## Attvin AS - inspeksjonsrapport 2024.012.I.SFMR

Denne rapporten handlar om resultatet frå ein inspeksjon gjennomført 5. juni 2024 ved Attvin AS. Rapporten blir rekna som endeleg dersom vi ikkje får tilbakemelding om faktiske feil innan to veker etter at rapporten er mottatt.

Statsforvaltaren i Møre og Romsdal fann 5 avvik under inspeksjonen. Avvika gjeld:

Avvik 2 om lagring av balltertert avfall utandørs og delvis på utett dekke.

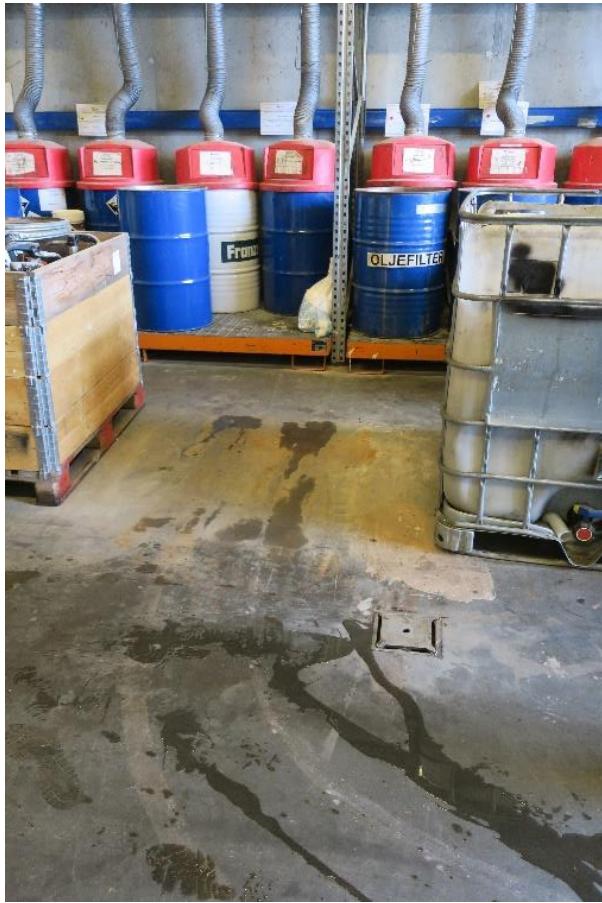
Lagring av balletert avfall skjer utandørs og delvis på utett dekke.

Som skildra i avvik 1, skjer ikkje kverninga i eit lokale, men utandørs. Lagringa av det balleterte avfallet som kan innehalde både ordinært og farleg avfall, skjer også ute. På tilsynsdagen var det store mengder som var lagra i fleire ulike område av anlegget. Ikke alle lagerområda hadde tett eller fast dekke. Mange av ballane hadde skadar i form av hol i plastemballasjen, og enkelte stader hadde avfall kome ut av emballasjen. Begge deler fører til at vatn kjem i kontakt med avfallet, og stoff frå både farleg og ordinært avfall kan renne av. Skadd emballasje kan også føre til forsøpling i området, jf. avvik 5.

Store mengder balletert avfall ligg lagra ute. Dette bildet viser eitt av dei mange lagerstadane.

Eksempel på balletert avfall med hol i emballasjen og avrenning til utett dekke. Kverna avfall fell ut av emballasjen.
